改善箇所説明図

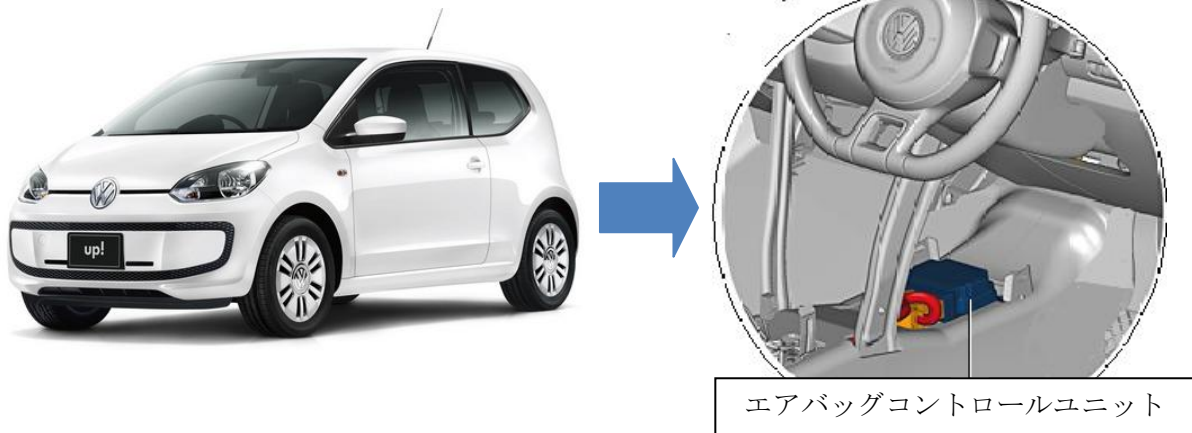
不具合発生箇所

エアバッグコントロールユニットのプログラムが不適切なため、側面からの衝撃を受けた際に、サイドエアバッグの展開が遅れる、又は展開しないおそれがある。

改善の内容

全車両、エアバッグコントロールユニットのプログラムを書き換える。
